**Prefeitura Municipal de Santo Antônio de Jesus**  
**SECRETARIA MUNICIPAL INFRAESTRUTURA**

Análise do projeto apresentado no processo **PR: 41631/2020**.

**CARTA OF/CONCIDADE – 0006/2021**

Assunto: **Devolução do Processo nº 41631//2020**

II – Planta baixa geral Loteamento Vila Inglesa

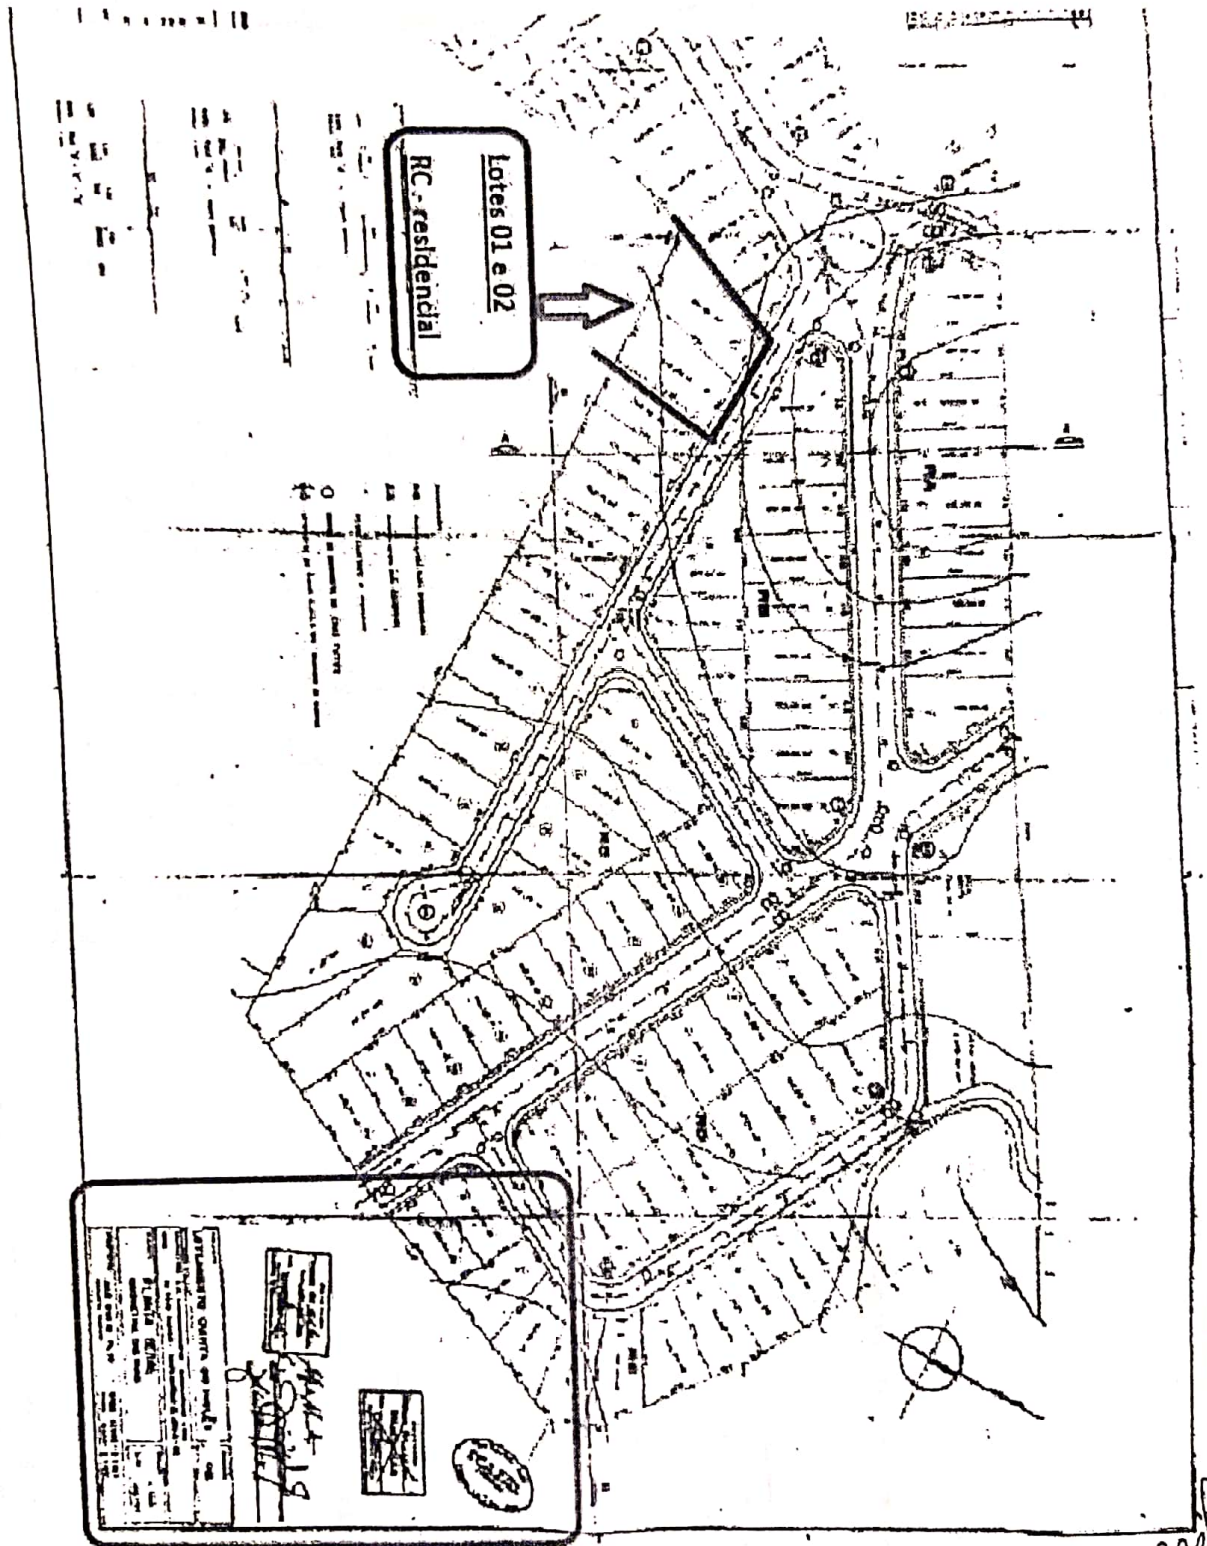
2 - Documento referente à planta, Lote 01 e 02- residencial, onde será construída a área de carga e descarga - docas 01 a 04.

Imagem 29. Via secundária para o empreendimento. Fonte: TREVO SOLUÇÕES. 2020.

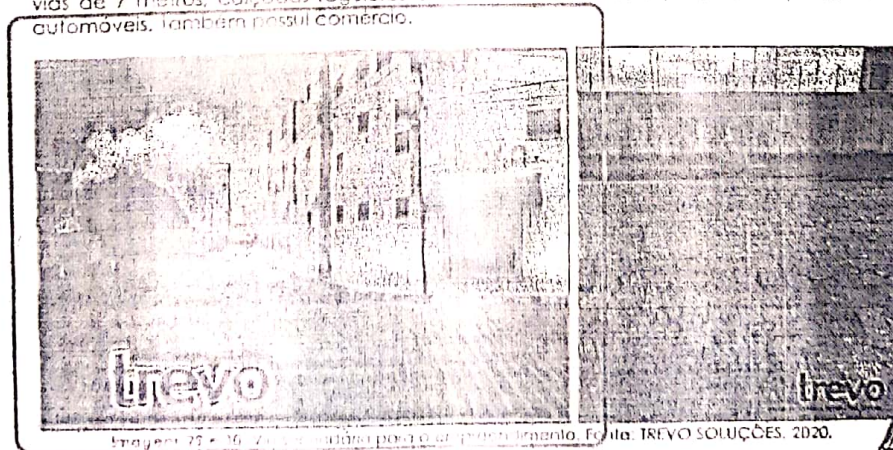
pg24/43 do EIV – Observar imagem 29.
